リサイクル燃料備蓄センター
使用済燃料貯蔵事業変更許可申請書
変更前後比較表

令和4年10月

リサイクル燃料貯蔵株式会社

使用済燃料貯蔵事業変更許可申請書 前後比較表

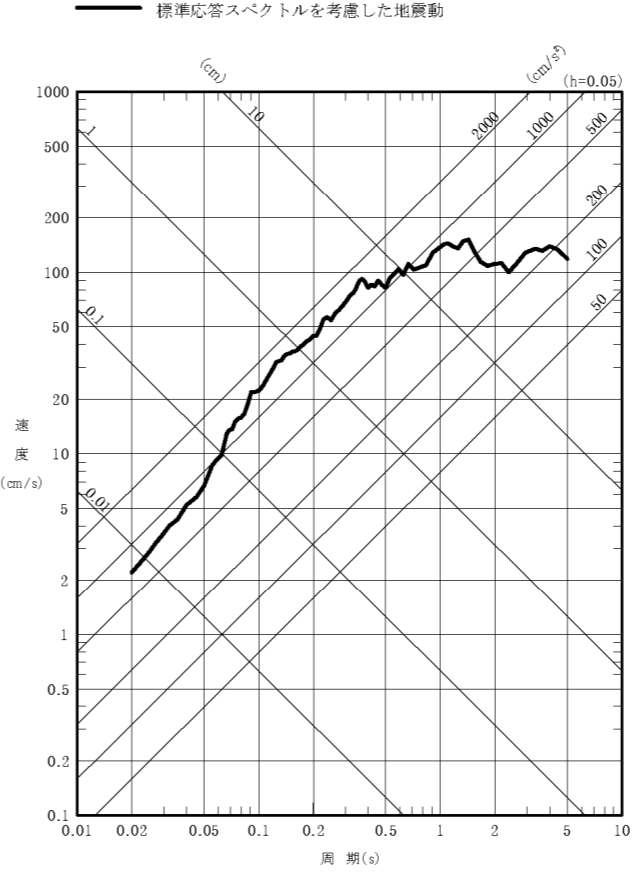
事業変更許可申請書 (R2.11 許可)	事業変更許可申請書 (R4.10 補正)	備考
<div data-bbox="430 409 994 1207" data-label="Figure"> <p> — 加藤他 (2004) ($V_s=0.7\text{km/s}$) - - - 加藤他 (2004) ($V_s=2.2\text{km/s}$) </p> <p> 速度 (cm/s) 周期 (s) </p> </div> <div data-bbox="341 1291 1053 1333" data-label="Caption"> <p>第 5.6-31 図(1) 加藤他 (2004) による応答スペクトル (水平方向)</p> </div>	<div data-bbox="1736 546 1825 598" data-label="Text"> <p>(削除)</p> </div>	<div data-bbox="2300 262 2831 378" data-label="Text"> <p>加藤他 (2004) ⁽⁷⁸⁾による応答スペクトル (水平方向) の削除</p> </div>

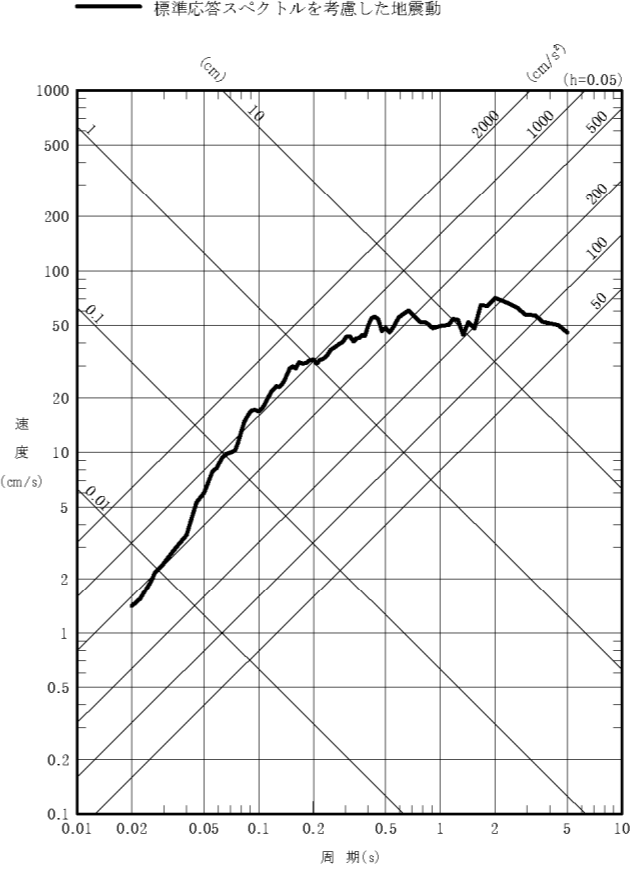
事業変更許可申請書 (R2.11 許可)	事業変更許可申請書 (R4.10 補正)	備考
<div data-bbox="430 399 994 1207" data-label="Figure"> <p> — 加藤他 (2004) ($V_p=2.0\text{km/s}$) - - - 加藤他 (2004) ($V_p=4.2\text{km/s}$) </p> </div> <div data-bbox="326 1291 1053 1333" data-label="Caption"> <p>第 5.6-31 図(2) 加藤他 (2004) による応答スペクトル (鉛直方向)</p> </div>	<div data-bbox="1736 546 1825 598" data-label="Text"> <p>(削除)</p> </div>	<div data-bbox="2300 262 2834 378" data-label="Text"> <p>加藤他 (2004) ⁽⁷⁸⁾による応答スペクトル (鉛直方向) の削除</p> </div>
